ANLAGE 1 zur Vorlage Nr. 279/22

Bebauungsplan Nr. 353,

Kennwort: "Bernburgplatz", der Stadt Rheine

I. Abwägungsbeschluss

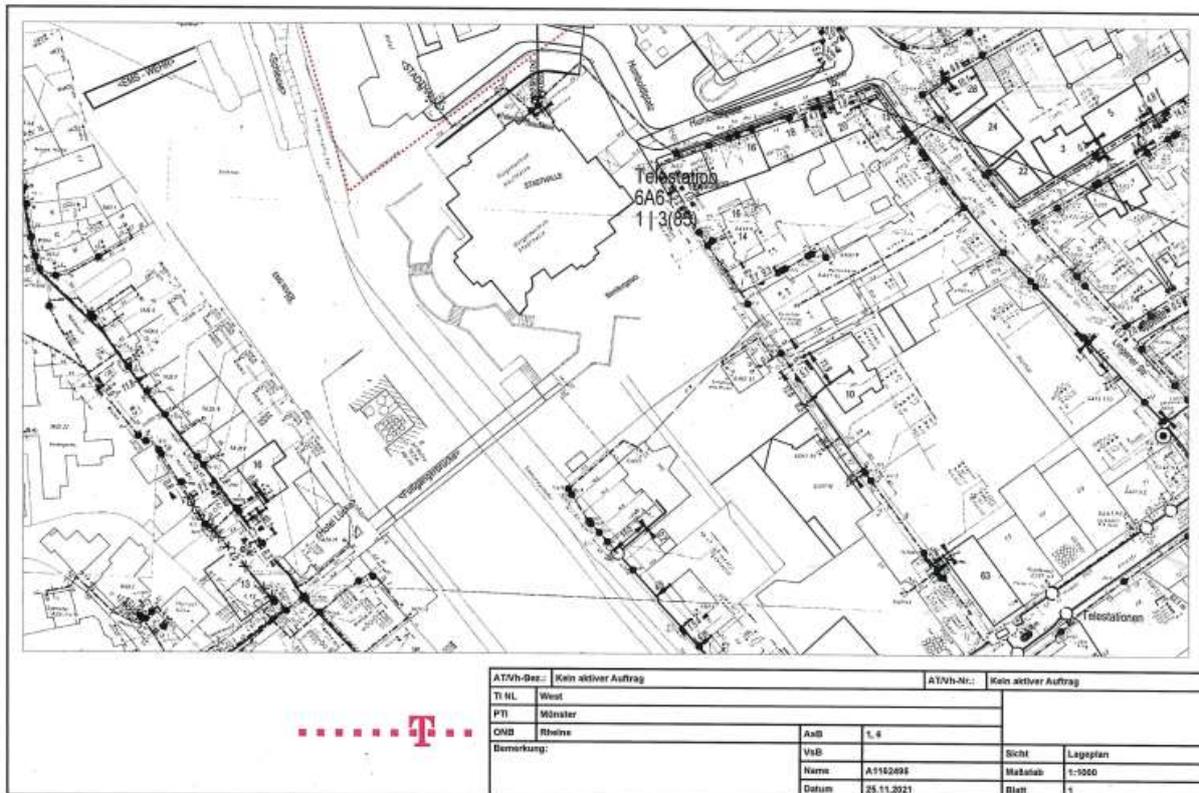
Im Planbereich befinden sich Telekommunikationslinien der Telekom, die aus dem beigefügten Lageplan ersichtlich sind Diese versorgen die vorhandene Bebauung.

Es ist nicht ausgeschlossen, dass diese Telekommunikationslinien in ihrem Bestand und in ihrem weiteren Betrieb gefährdet sind. Die Aufwendungen der Telekom müssen bei der Verwirklichung des Bebauungsplanes so gering wie möglich gehalten werden.

Der Bestand und der Betrieb der vorhandenen Telekommunikationslinien müssen weiterhin gewährleistet bleiben.

Wir bitten deshalb, konkrete Maßnahmen so auf die vorhandenen Telekommunikationslinien abzustimmen, dass eine Veränderung oder Verlegung der Telekommunikationslinien vermieden werden kann.

Bei der Bauausführung ist darauf zu achten, dass Beschädigungen der vorhandenen Telekommunikationslinien vermieden werden und aus betrieblichen Gründen (z.B. im Falle von Störungen) der ungehinderte Zugang zu den Telekommunikationslinien jederzeit möglich ist. Insbesondere müssen Abdeckungen von Abzweigkästen und Kabelschächten sowie oberirdische Gehäuse soweit frei gehalten werden, dass sie gefahrlos geöffnet und ggf. mit Kabelziehfahrzeugen angefahren werden können. Es ist deshalb erforderlich, dass sich die Bauausführenden vor Beginn der Arbeiten über die Lage der zum Zeitpunkt der Bauausführung vorhandenen Telekommunikationslinien der Telekom informieren.

Die Kabelschutzanweisung der Telekom ist zu beachten.

Im Plangebiet befinden sich Telekommunikationsleitungen der Telekom. Daher wird folgender Hinweis in den Bebauungsplan aufgenommen:

„Im Planbereich befinden sich Telekommunikationslinien der Telekom, die aus dem beigefügten Lageplan ersichtlich sind. Diese versorgen die vorhandene Bebauung.

Deshalb sind die Belange der Telekom wie folgt zu berücksichtigen:

Der Bestand und der Betrieb der vorhandenen Telekommunikationslinien müssen weiterhin gewährleistet bleiben.

Konkrete Maßnahmen sind so auf die vorhandenen Telekommunikationslinien abzustimmen, dass eine Veränderung oder Verlegung der Telekommunikationslinien vermieden werden kann.

Bei der Bauausführung ist darauf zu achten, dass Beschädigungen der vorhandenen Telekommunikationslinien vermieden werden und aus betrieblichen Gründen (z.B. im Falle von Störungen) der ungehinderte Zugang zu den Telekommunikationslinien jederzeit möglich ist. Insbesondere müssen Abdeckungen von Abzweigkästen und Kabelschächten sowie oberirdische Gehäuse soweit frei gehalten werden, dass sie gefahrlos geöffnet und ggf. mit Kabelziehfahrzeugen angefahren werden können. Es ist deshalb erforderlich, dass sich die Bauausführenden vor Beginn der Arbeiten über die Lage der zum Zeitpunkt der Bauausführung vorhandenen Telekommunikationslinien der Telekom informieren.

Die Kabelschutzanweisung der Telekom ist zu beachten.“

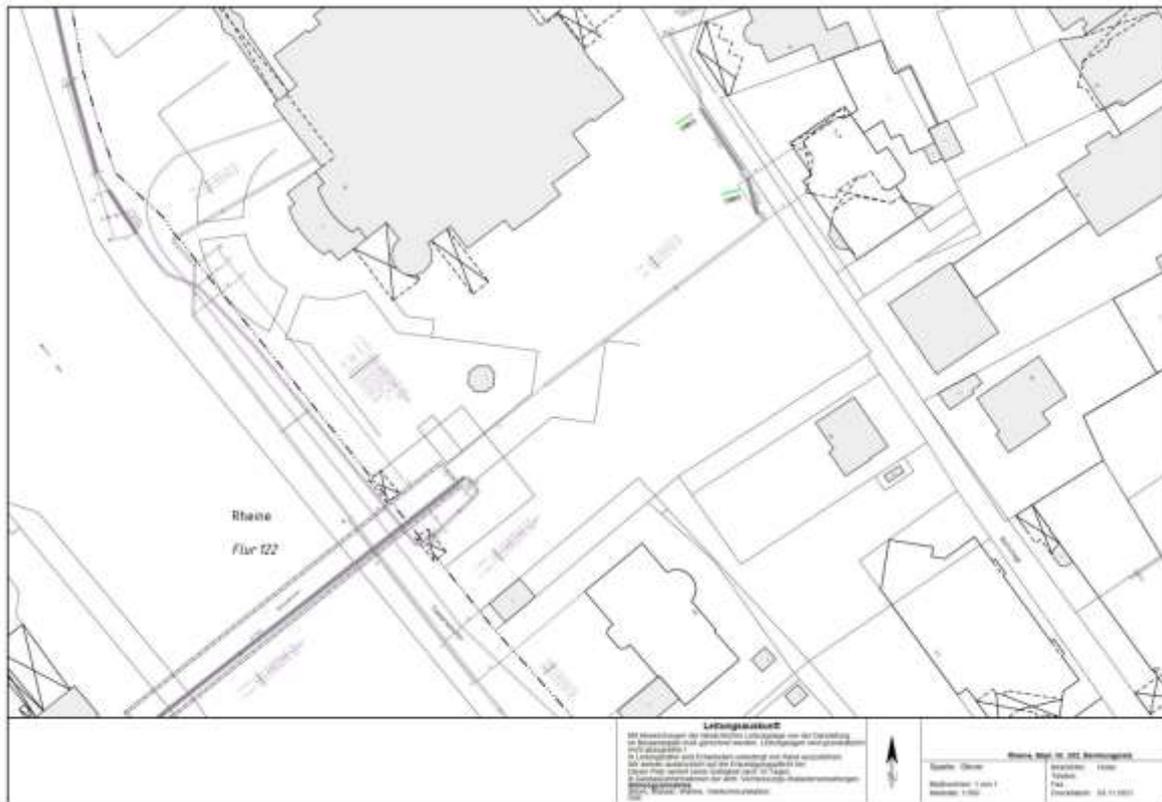
Wie Sie beigefügtem Planauszug (Netzdaten Strom) entnehmen können, betreiben wir ein Steuerkabel, das von der Dionysbrücke kommend in einer Schleife nach Nordwesten entlang der Straße Timmermanufer verläuft. Die ungefähre Trasse entnehmen Sie bitte dem Auszug aus unserem Planwerk (Netzdaten Strom). Vorsorglich machen wir darauf aufmerksam, dass alle Arbeiten in der Nähe unserer Versorgungseinrichtungen mit besonderer Sorgfalt auszuführen sind. Bei eventuellen Tiefbauarbeiten ist auf die vorhandenen Versorgungsleitungen Rücksicht zu nehmen, damit Schäden und Unfälle vermieden werden. Schachtarbeiten in der Nähe unserer Versorgungseinrichtungen sind von Hand auszuführen.

Die im Planbereich vorhandenen Steuerkabel sind zu beachten und dürfen nicht überbaut, überpflanzt oder beeinträchtigt werden. Für Planungs- und Bauausführungszwecke stellen wir jederzeit Planauskünfte kostenlos zur Verfügung (<https://bauauskunft.westnetz.de/BauAuskunftService/login.jsp>). Nach der Durchführung der Baumaßnahme müssen die Leitungen weiterhin ausreichend Bodendeckung behalten. Bitte stellen Sie sicher, dass diese Leitungen und Anlagen durch Ihr Vorhaben weder technisch noch rechtlich beeinträchtigt werden.

In den Bebauungsplan wird folgender Hinweis aufgenommen:

„Im Planbereich wird von der Westnetz GmbH ein Steuerkabel betrieben. Alle Arbeiten in der Nähe unserer Versorgungseinrichtungen sind mit besonderer Sorgfalt auszuführen. Bei eventuellen Tiefbauarbeiten ist auf die vorhandenen Versorgungsleitungen Rücksicht zu nehmen, damit Schäden und Unfälle vermieden werden. Schachtarbeiten in der Nähe der Versorgungseinrichtungen sind von Hand auszuführen.

Die im Planbereich vorhandenen Steuerkabel sind zu beachten und dürfen nicht überbaut, überpflanzt oder beeinträchtigt werden. Nach der Durchführung der Baumaßnahme müssen die Leitungen weiterhin ausreichend Bodendeckung behalten. Es ist sicherzustellen, dass diese Leitungen und Anlagen durch Ihr Vorhaben weder technisch noch rechtlich beeinträchtigt werden.
